**Forum mondial de l'harmonisation des Règlements
concernant les véhicules****154^e session**

**Accord de 1958 – Examen de projets d'amendements
à des Règlements existants proposés par le GRSP****Proposition de complément 1 à la série 02 d'amendements
au Règlement n° 94 (Protection en cas de choc avant)****Communication du Groupe de travail de la sécurité passive***

Paragraphe 6.2.1, modifier comme suit:

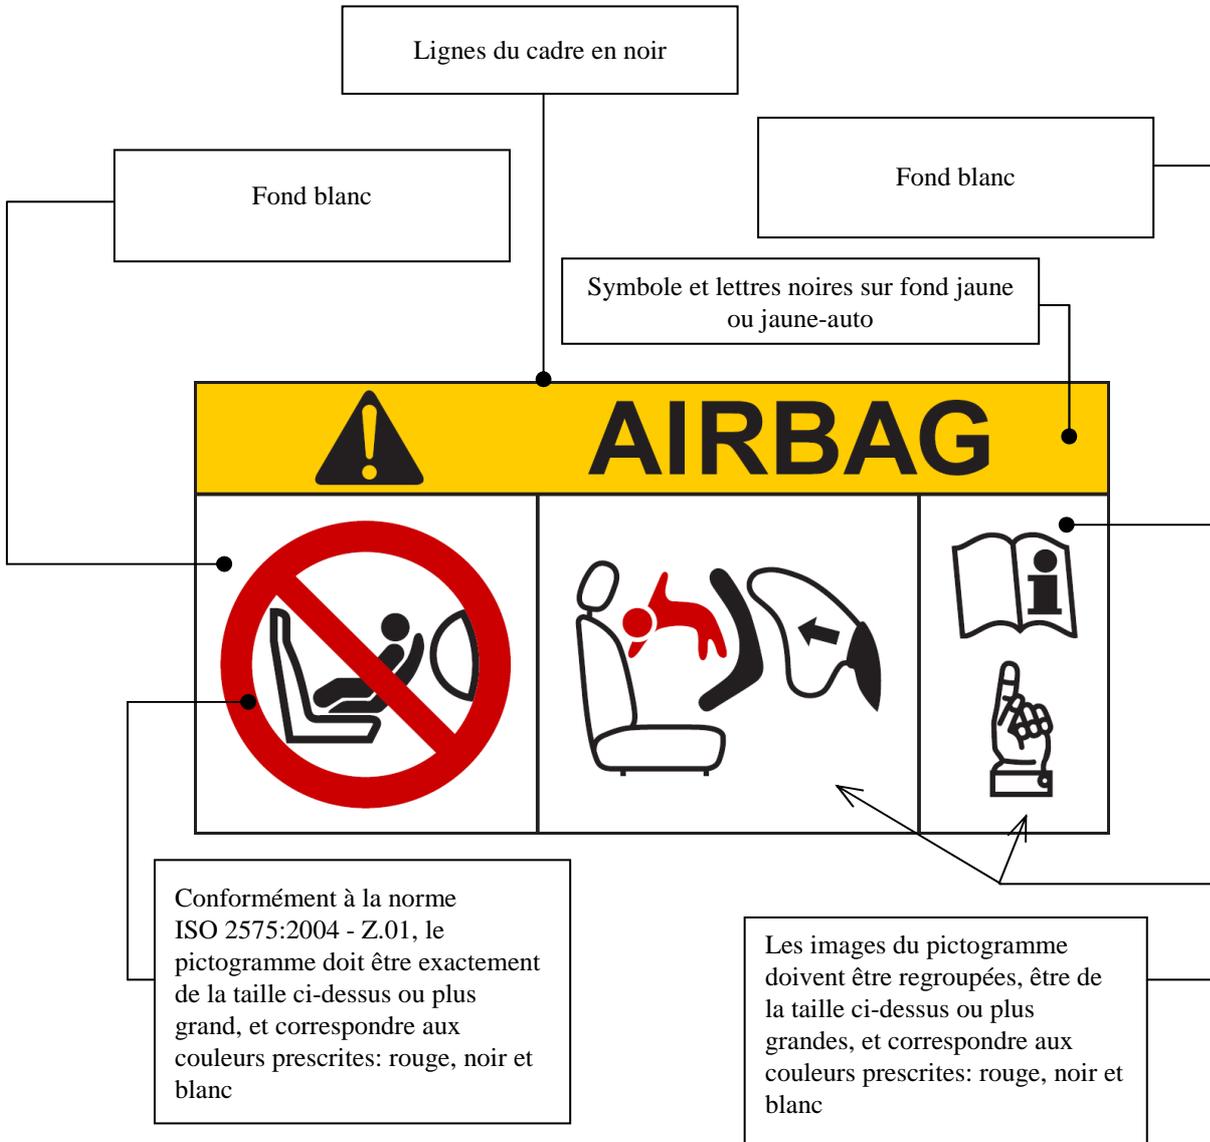
«6.2.1 Ces informations doivent comprendre au minimum une étiquette sur laquelle figurent des pictogrammes de mise en garde explicites, comme indiqué ci-après:

Les dimensions hors tout sont au minimum de 120 x 60 mm (ou une surface équivalente).

La présentation de l'étiquette peut différer de l'exemple ci-dessus mais le contenu du texte doit être conforme aux prescriptions mentionnées plus haut."
